質量は標準仕様の値を記入しており、実測値と異なる場合もあります。																			
設計 Designed Date 14.02.26 品名 Description 单相乾式複巻変圧器 Dry-type Insulation Transformer 材料 Material 表面処理 Finish 摘要 Remarks 作図 Designed M.Fujitaka 承認 Approved N.Marukai 単位 Unit mm 尺度 Scale 型 名 Model TBL-4000-41 図 番 Dwg.No. 今井電機株式会社 STBL4000Q41-V2

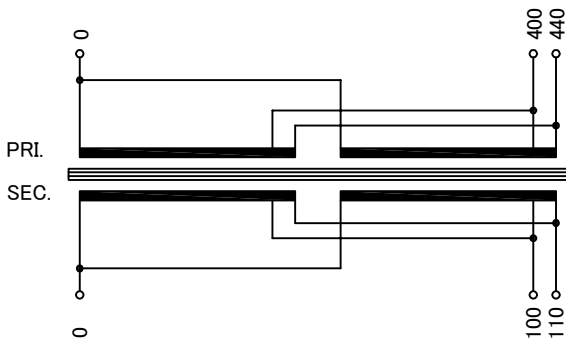
訂正者 Designed N.Marukai	変更 Ver. V2	訂正事項 Content 2次電流表記変更(36.4→40)	訂正日 Date 17.04.06	訂正記号 Rev. No. △5	訂正者 Designed N.Marukai	変更 Ver. V2	訂正事項 Content 規格変更に伴い耐圧試験値変更(2.5kV→4kV)	訂正日 Date 17.04.06	訂正記号 Rev. No. △3	訂正者 Designed N.Marukai	変更 Ver. V2	訂正事項 Content 規格JEM 1333廃止に伴い規格変更	訂正日 Date 17.04.06	訂正記号 Rev. No. △1	訂正者 Designed N.Marukai	変更 Ver. V2	訂正事項 Content 規格変更に伴い耐熱クラス変更(B→F)	訂正日 Date 17.04.06	訂正記号 Rev. No. △2
回路図 Circuit Diagram 																			
仕 様 Specification 定 格 Rating 容 量 Capacity 相 数 Phase 一次電圧 Primary Volt. 二次電圧 Secondary Volt. 二次電流 Secondary Curr. 耐熱クラス Class 絶縁抵抗 Insulation Resistance P-E P-S S-E 100MΩ Min. at DC1000V 絶縁耐圧 Dielectric Withstand Volt. P-E P-S S-E 準拠規格 Standard 仕 様 Cont. 4kVA 1φ 周 波 数 Frequency 50/60Hz R400/F440V R100/F110V 40A F 質 量 Mass 33kg △4 △5 △2 △3 △1																			
端子台 Terminals PRI. PT-80 3P M5 締付トルク 3.0N・m SEC. PT-80 3P M5 締付トルク 3.0N・m 端子台配列 Terminals Arrangement PRI. SEC. MAX 240 MAX 120 MAX 120 2-M8 MAX 325 130 250 接地端子 M6 4-φ11×20 150 (180)
